三菱 自然冷媒 CO₂ヒートポンプ給湯機

SRT-HP30WD5

据付工事補足説明書

変更点

標準施工時
アンカーボルト位置上面透視図

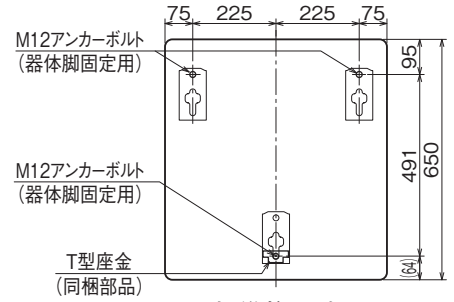
国土交通省告示第1447号(平成25年4月1日施行)に伴い、製品の脚部固定工事を変更いたします。
また、この製品で使用する当社別売部品の形名を下表のとおり変更いたします。

- 前脚に同梱のT型座金を使用し、脚3カ所をアンカーボルトで直接固定してください。

- ① M12アンカーボルトを使用して、貯湯ユニットの後脚2本を直接固定する
- ② M12アンカーボルト、同梱のT型座金を使用して、貯湯ユニットの前脚1本を直接固定する

【お願い】●必ず前脚には同梱のT型座金を使用してください。

標準施工ができない場合
アンカーボルト位置上面透視図

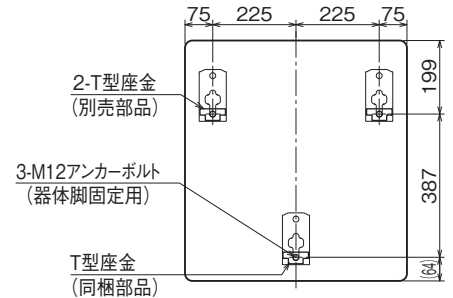
- すべての脚にT型座金を使用し、脚3カ所をアンカーボルトで直接固定してください。
別売のT型座金(形名:GZ-5E)が必要です。

- ① 所定の位置にM12アンカーボルトを3本施工する
- ② T型座金を使用して、各脚の前側をアンカーボルトに固定する
